Commission économique pour l'Europe**Comité des transports intérieurs****Forum mondial de l'harmonisation
des Règlements concernant les véhicules****174^e session**

Accord de 1958 :**Examen de projets d'amendements à des Règlements
existants, soumis par le GRRF****Proposition de complément 15 à la série 11 d'amendements
au Règlement n° 13 (Freinage des véhicules lourds)****Communication du Groupe de travail en matière de roulement
et de freinage***

Complément 15 à la série 11 d'amendements au Règlement n° 13 (Freinage des véhicules lourds)

Figure 5A

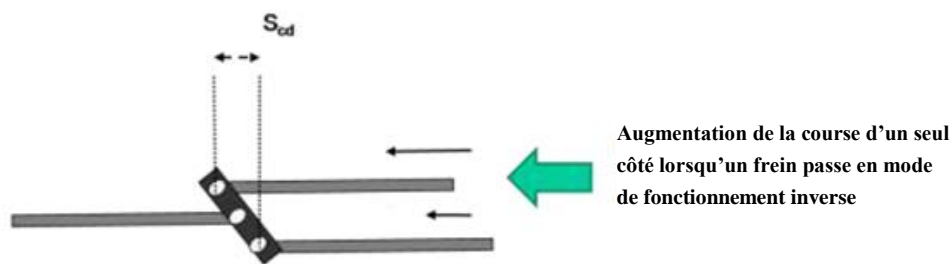
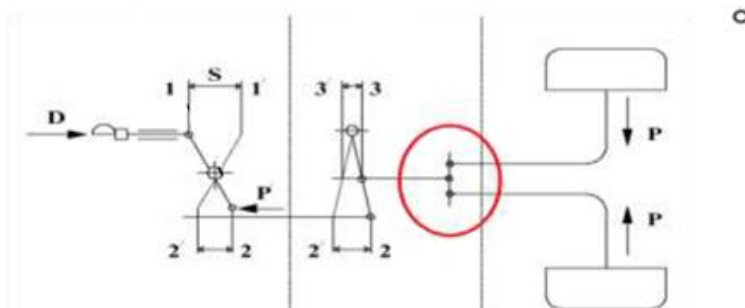
« 2.3.10 s_{cd} Course différentielle maximale que le compensateur peut admettre, de par ses propriétés géométriques et sa construction, lorsque seul un frein est actionné en marche avant tandis que l'autre est actionné dans l'autre sens, de façon à garantir l'application de tensions égales à chacun(e) des deux câbles/tiges.

« 8.1.2 Les détails concernant la traction doivent être fournis, afin qu'il puisse être démontré que l'articulation du compensateur suffit à garantir l'application de tensions égales à chacun des câbles arrière. Le compensateur doit être suffisamment large pour faciliter les courses différentielles de gauche à droite. Les mâchoires de la chape d'attelage doivent aussi être suffisamment profondes par rapport à leur largeur afin qu'elles n'entravent pas l'articulation lorsque le compensateur n'est pas parallèle aux essieux.

La course différentielle au niveau du compensateur (s_{cd}) doit être calculée à l'aide de la formule suivante :

$$S_{cd} \geq 1,2 \cdot S_f \text{ ».$$

Annexe 12, appendice 1, figure 5A, lire :

La géométrie du compensateur permet une tension égale des deux câbles arrière
